**INSTALLATION FIXE DE TRAITEMENT DE L'AMIANTE,  
VALORISATION DE DECHETS DANGEREUX PAR PRE-  
TRAITEMENT, SUR LE TERRITOIRE DE LA COMMUNE DE  
LALLAING**

**MEMOIRE EN REPONSE – AVIS MRAE**

**JUILLET 2023**

La présente pièce permet de répondre aux demandes formulées par la MRAE dans son avis en référence 2022-6653.

Figure 1 - Illustration des principaux enjeux

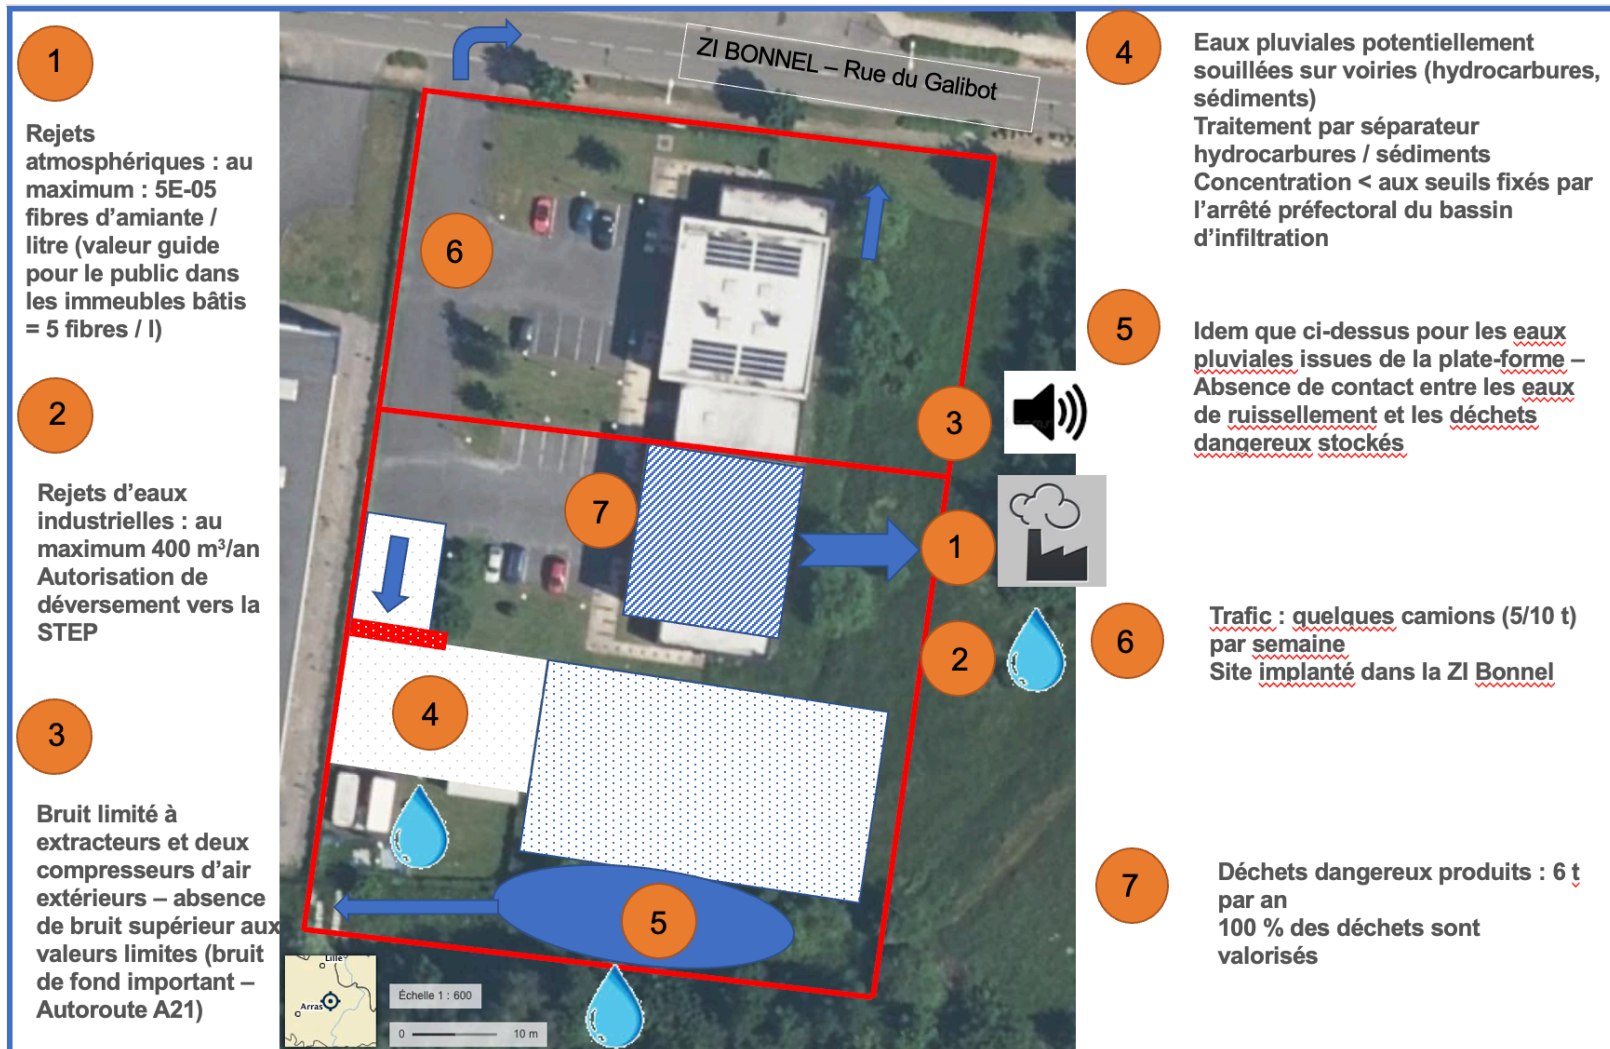
Demandes / recommandations	Pièce du dossier concernée	Intitulé	Réponses
1 – avis AE (I.1)	RNT	Remarque de l'AE : <b>Illustrer les enjeux</b> identifiés dans le résumé non technique	Une illustration des enjeux sera ajoutée au RNT. Elle est présentée en <a href="#">Annexe 1</a> .
2 – avis AE (I.1)	RNT	<i>L'AE recommande de reprendre le RNT après compléments de l'étude d'impact, suite à recommandations de l'AE.</i>	Le Résumé Non technique sera complété avec l'ensemble des éléments complémentaires.
3 – avis AE (I.2)	Pièce n°7 – Compatibilité aux plans / schémas	<i>L'AE recommande de justifier la compatibilité avec le PLU de Lallaing, après complétude de l'EDD (tiers à proximité exposés potentiellement en cas d'incendie avec dispersion des substances dangereuses et/ou fumées toxiques).</i> En détail : Le dossier présente des insuffisances sur la prise en compte des tiers (deux cellules sur le site seraient louées à des <b>tiers et les premières habitations sont à moins de 80 mètres</b> ) au regard notamment des risques de <b>dispersion de fibre d'amiante</b> notamment en cas d'incendie (cf. chapitre I.4.2). Des justifications complémentaires sont nécessaires au niveau de l'étude de dangers pour démontrer la comptabilité du projet avec le plan local d'urbanisme de Lallaing.	La question relative à la présence des Tiers est traitée au travers de la réponse à la demande 8 – avis AE. Un complément sera apporté aux pièces n°6B et 7, afin de compléter la partie relative à la compatibilité du projet au PLU, une fois l'EDD complétée. Ces éléments complémentaires de compatibilité sont présentés en <a href="#">Annexe 2</a> . En synthèse : Aucun des phénomènes dangereux et de leurs effets n'est susceptible d'engendrer des nuisances au niveau des Tiers, rendant le projet incompatible au PLU.

Les informations complémentaires figurant ci-dessous seront intégrées dans la pièce n°5A.

Figure 3 - Modélisation des nuisances sonores

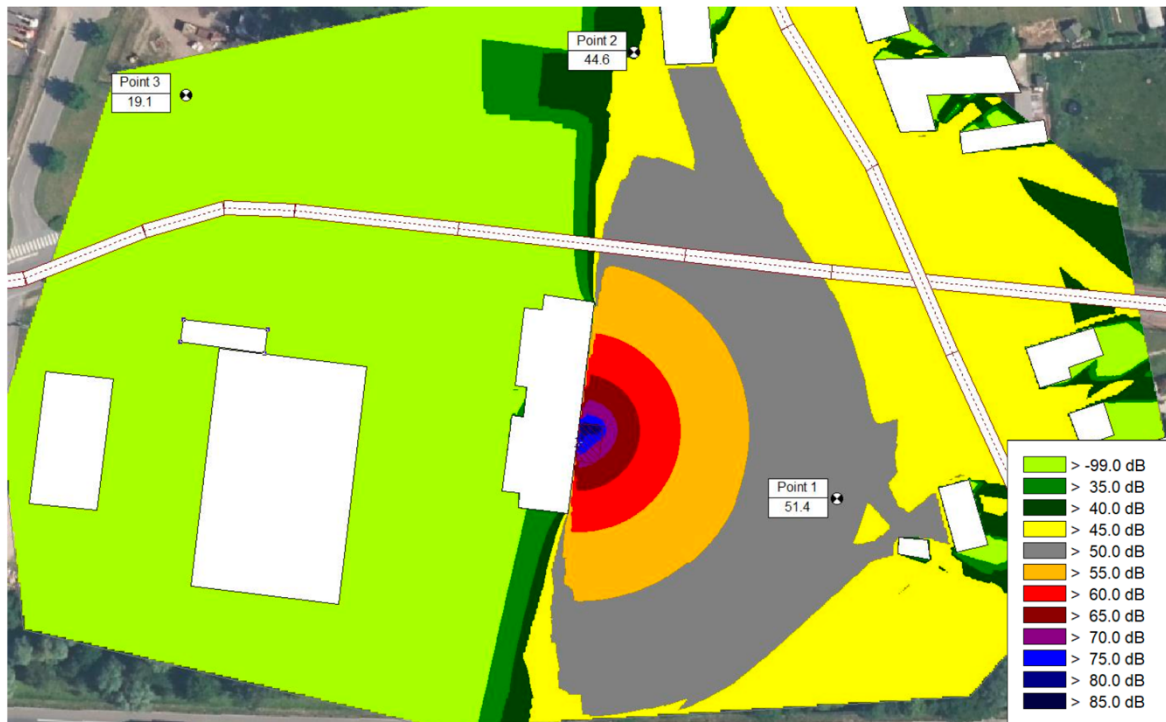
15 – avis AE (I.4.2)	Pièce n°5 – Étude d'impacts	<p><i>L'AE recommande de compléter le dossier avec l'étude des impacts sonores du projet et le cas échéant, les mesures d'évitement ou de réduction des nuisances sonores.</i></p>	<p>L'étude d'impact sonore a été réceptionnée le 07/11/2022. Afin de ne pas ralentir l'instruction du dossier, il a été pris la décision de transmettre le dossier malgré l'absence de cette étude, transmise par mail à l'inspecteur des ICPE le 08/11/2022.</p> <p>Elle figure en <a href="#">Annexe 10</a>. Des mesures du bruit de fond et des modélisations de l'impact des équipements employés ont été effectuées.</p> <p>Cette étude conclut à l'absence de dépassement du fait de l'exploitation des installations projetées.</p>

La modélisation acoustique du Projet, tenant compte du bruit de fond et des nuisances sonores prévisionnelles, est présentée ci-dessous.

Les résultats de cette modélisation montrent que l'impact sonore des activités du site respecteront les exigences réglementaires qui seront applicables au Projet.

Figure 6 – Évolution de la gestion des eaux pluviales – Pluie centennale – Données 2022

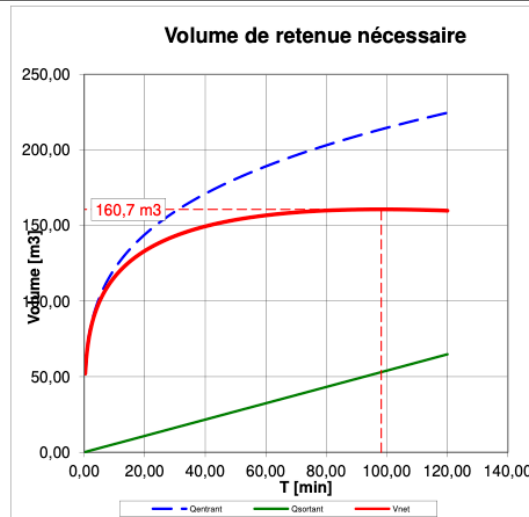
5 – avis AE (I.4.1)	Pièce n°5 – Étude d'impact et Pièce n°6 – Étude de dangers	<i>L'AE recommande de présenter les notes de dimensionnement du bassin de tamponnement des eaux pluviales et de mettre en cohérence les informations sur les débits de fuite et sur la période de retour de pluie retenue, en justifiant de la suffisance du dimensionnement retenu, notamment au regard des perspectives d'évolution de l'intensité et de la fréquence des événements pluvieux extrêmes.</i> En détail : Le dossier présente des incohérences sur le dimensionnement de ce bassin de tamponnement ; pluie centennale (page 140 de l'étude d'impact et	Les justificatifs relatifs au dimensionnement du bassin de tamponnement des eaux pluviales sont apportés en <a href="#">Annexe 4</a> . Les pièces n°5 et 6 seront complétées. En synthèse : Une justification est apportée concernant les éléments pris en compte pour dimensionner le bassin de

*Le bassin de tamponnement implanté par aLiSa.D va permettre d'améliorer la gestion des eaux pluviales en limitant à **9 l/s le débit de fuite** vers le bassin, en cas **d'épisode de pluie de période de retour de 100 ans**.*

Le volume sortant, sur une durée de 98,1 minutes, est de  $52,3 \text{ m}^3$ .  
Le débit de fuite calculé est donc de 9 l/s.

Figure 7 - Plan des réseaux d'effluents aqueux

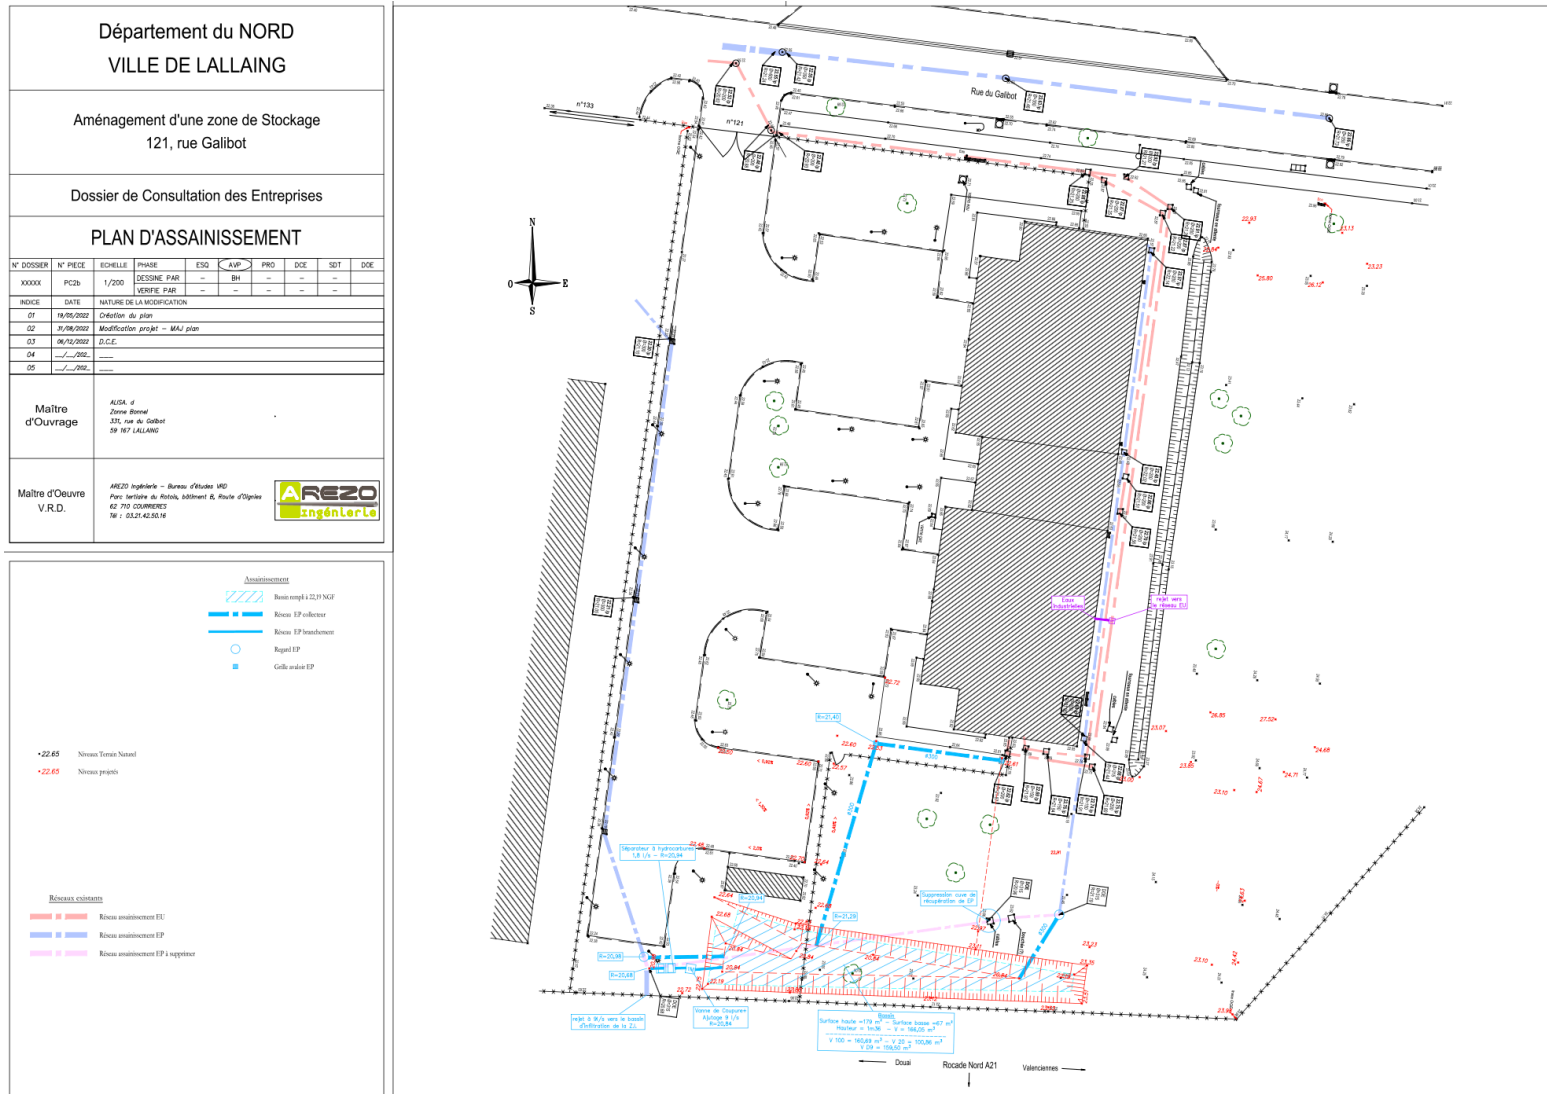
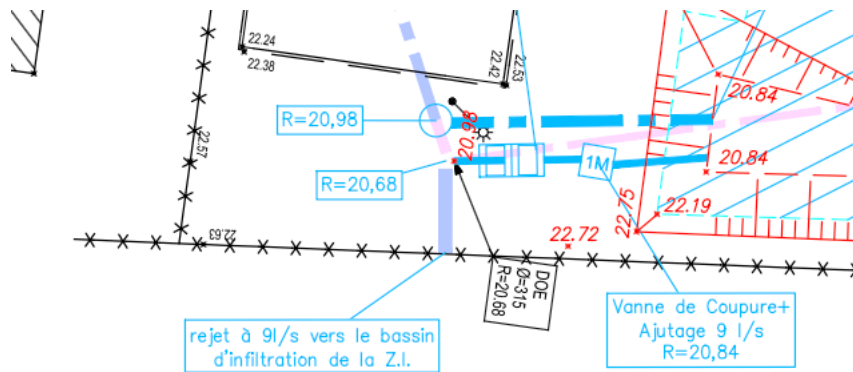
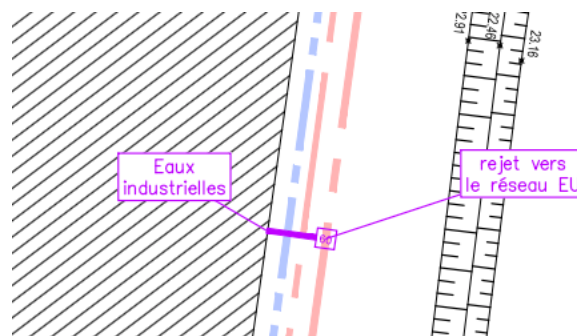
<p>6 – avis AE (I.4.1)</p>	<p>Pièce n°5 – Étude d'impact</p>	<p><i>L'AE recommande, pour les effluents ou eaux pluviales susceptibles d'être pollués par l'activité industrielle, de <b>justifier de la suffisance des solutions de traitement</b> retenues au vu de l'ensemble des polluants susceptibles d'être présents dans les déchets.</i></p> <p>En détail : Le dossier n'examine pas le <b>risque de pollution des eaux pluviales collectées sur la plateforme d'entreposage des déchets</b> alors qu'il est indiqué page 137 de l'étude d'impact que ces eaux sont souillées par les substances dangereuses contenues dans les déchets.</p> <p>Un séparateur d'hydrocarbures ne répond vraisemblablement pas à l'état de l'art pour traiter des substances polluantes autres que des hydrocarbures collectés sur les aires de circulation et de stationnement des véhicules.</p> <p>Ainsi, il n'est pas exclu que les substances dangereuses présentes dans les déchets fassent l'objet d'infiltration via le bassin d'infiltration de la zone industrielle, alors que l'infiltration doit être réservée à des eaux non polluées. Il convient d'étudier en détail les risques de transfert de polluants et les éventuelles mesures à mettre en place pour prévenir ces risques. Les paramètres polluants doivent être identifiés et les caractéristiques des eaux rejetées déterminées. En l'état, le dossier ne démontre pas que les eaux pluviales collectées sur la plateforme seraient exemptes de pollution après passage par un séparateur d'hydrocarbures et avant rejet dans le bassin d'infiltration de la zone industrielle. [...]</p>	<p>La justification du caractère suffisant des solutions de traitement vis-à-vis des polluants aqueux est apportée en <u>Annexe 5</u>. La pièce n°5 sera complétée avec ces éléments.</p>

Le plan est revu afin de faire apparaître plus clairement les réseaux d'effluents. Il figure en page suivante.

Un zoom est effectué sur la zone de raccordement vers le bassin d'infiltration de la ZAC Bonnel :

Un zoom est également effectué sur la zone de raccordement du point de rejet des eaux industrielles sur le réseau des eaux usées vers le réseau public. Il correspond également au point de prélèvement :

Figure 16 - Représentation cartographique des flux thermiques

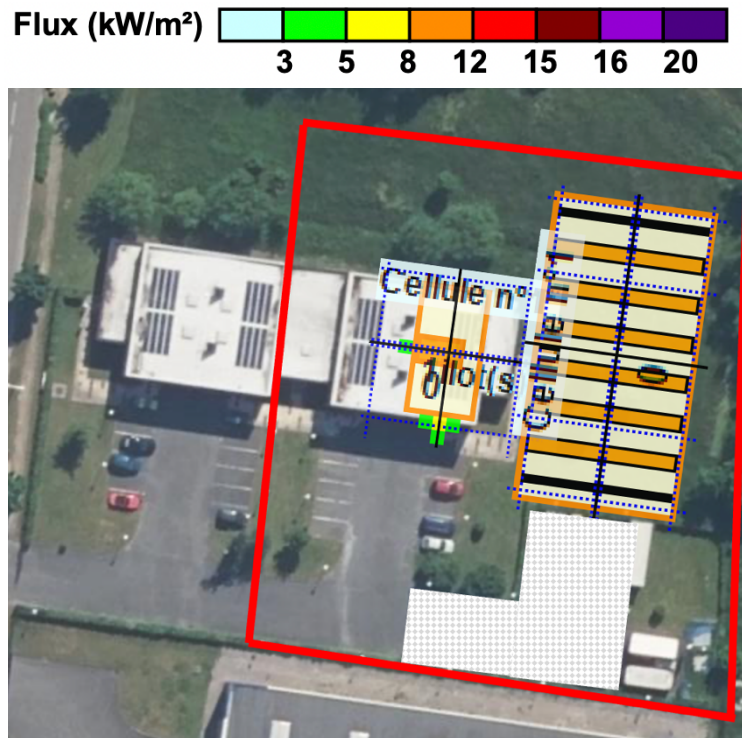
Par ailleurs, en matière d'effets dominos, depuis les installations du Projet aLiSa.D, la figure 58 – Représentation cartographique – Modélisation des flux thermiques permet de conclure à l'absence d'effets dominos sur les installations (absence de flux > 8 kW/m<sup>2</sup>).

Aucun flux thermique ne sort de la cellule de traitement n°4 à l'exception des flux de 3 kW/m<sup>2</sup> qui peuvent potentiellement toucher la cellule n°3.

La figure 58 de la pièce n°6B est remplacée par la figure suivante :

*Aucun effet domino (effets sur les structures ou effets sur l'Homme vers les tiers présents) depuis les installations du Projet n'est susceptible de se produire.*

Figure 17 - Nouvelles modalités d'entreposage des déchets sur la plate-forme

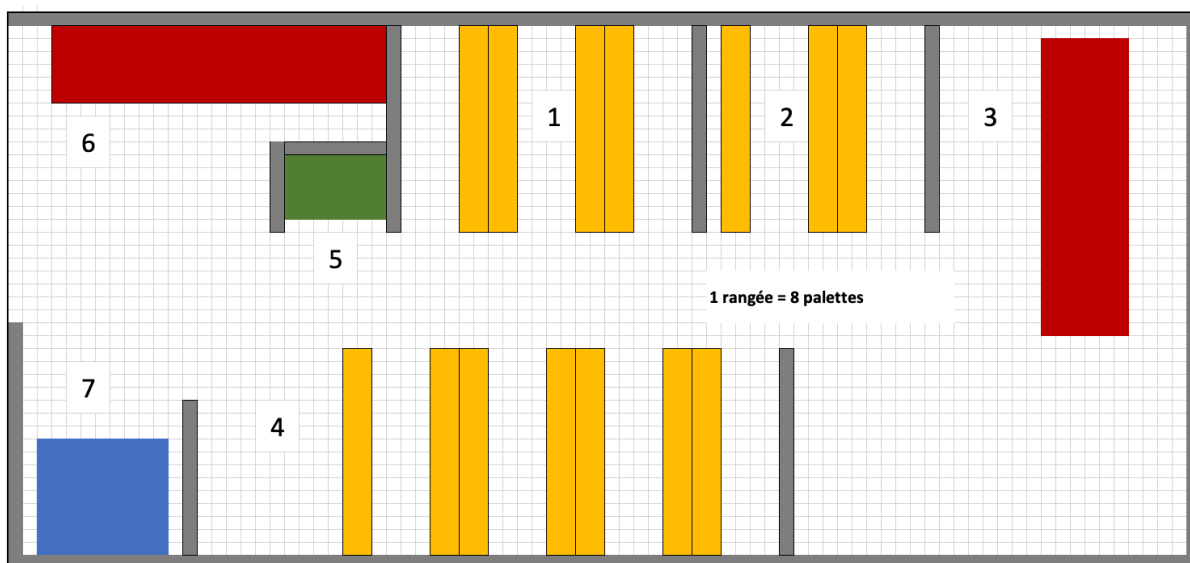
9 – avis AE (I.4.2)	Pièce n°6 – Étude de dangers	<p><i>L'AE recommande de compléter l'EDD en justifiant que les <b>conteneurs de produits dangereux</b> ne sont pas susceptibles d'être concernés par un <b>incendie d'origine interne ou externe</b> et le cas échéant, en étudiant le phénomène dangereux associé à l'incendie d'un ou des conteneurs.</i></p> <p>En détail : Cette exclusion doit être étayée au regard de la <b>cinétique de l'incendie et de l'organisation mise en œuvre</b> (exemple : disponibilité d'un camion en permanence ou délai d'acheminement d'un camion par un chauffeur notamment en dehors des heures d'exploitation...). De plus, il convient de justifier que l'incendie n'est pas susceptible de démarrer à l'intérieur d'un conteneur (ouvert ou fermé) et d'étudier ce risque le cas échéant.</p>	<p>Le paragraphe 5.2 de l'EDD ne traite effectivement pas de manière explicite du risque d'incendie des produits stockés dans le conteneur étanche, situé sur la plateforme d'entreposage.</p> <p>Un complément est effectué en <b>Annexe 7</b> au présent document.</p> <p>L'EDD sera complété avec ces éléments.</p> <p>En synthèse : Le risque d'incendie dans le conteneur étanche en cas de fortes chaleurs n'est pas retenu, seule cause possible conduisant à l'incendie interne du conteneur.</p>

Malgré l'ensemble de ces dispositions, il est fait le choix d'entreposer les déchets non combustibles (ferraille) à l'intérieur du bâtiment, en cellule n°3 et les déchets combustibles (bois) dans un conteneur 40 pieds implanté sur la plate-forme d'entreposage, afin de solder tout débat possible relatif au possible ruissellement des eaux pluviales sur des emballages de déchets souillés (voir plan de la plate-forme ci-dessous).

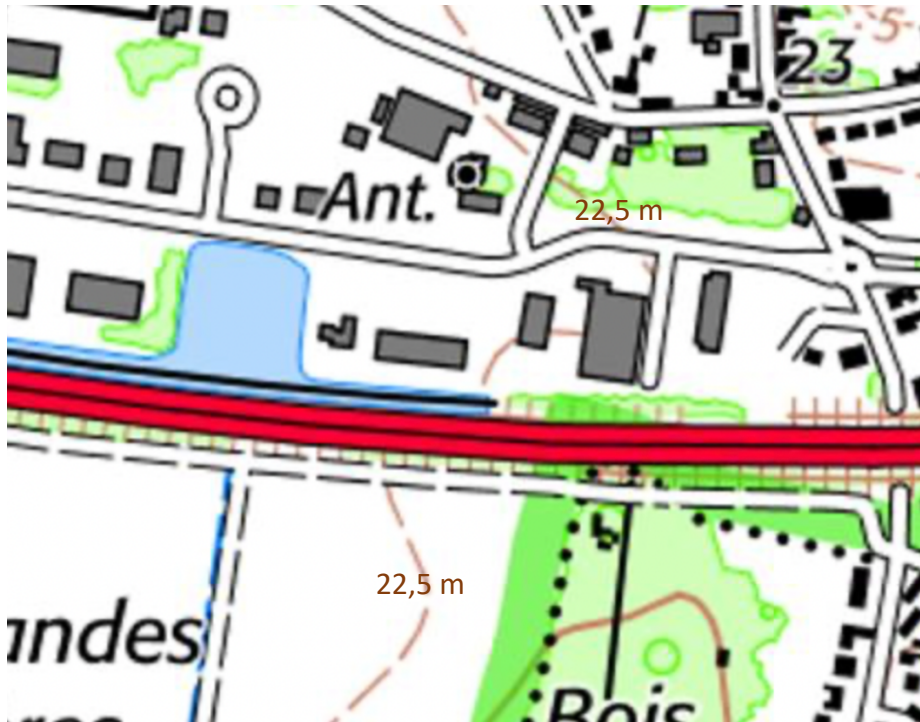
<p>10 – avis AE (I.4.2)</p>	<p>Pièce n°6 – Étude de dangers</p>	<p><i>L'AE recommande de compléter l'EDD en complétant la justification sur l'absence de perte de visibilité sur l'A21 par les fumées de l'incendie au regard de la topographie des lieux.</i></p> <p>En détail : Cependant, il convient de <b>préciser la topographie du site</b> (à quelle hauteur se situe l'A21) afin de conclure que l'autoroute ne serait pas impactée par une perte de visibilité à cinq mètres.</p>	<p>Les éléments relatifs à la topographie du lieu permettant de compléter la justification d'absence de perte de visibilité sur l'A21 est apportée en <a href="#">Annexe 8</a>.</p> <p>La pièce n°6 sera complétée.</p>

*Au niveau du site d'implantation du Projet, un talus de quelques mètres sépare le site de l'A21. Sur la photo ci-dessous, on aperçoit le bâtiment de la société AVEC NORD, voisine du site du Projet. Celui-ci n'est pas visible depuis l'A21.*

*La carte topographique IGN (source Géoportail) montre que le site ainsi que l'A21 sont situés à une altitude de 22,5 m.*

L'absence de perte de visibilité sur l'A21 par les fumées de l'incendie est apportée au regard de la topographie des lieux puisque l'A21 et le site d'implantation du Projet sont à la même altitude.
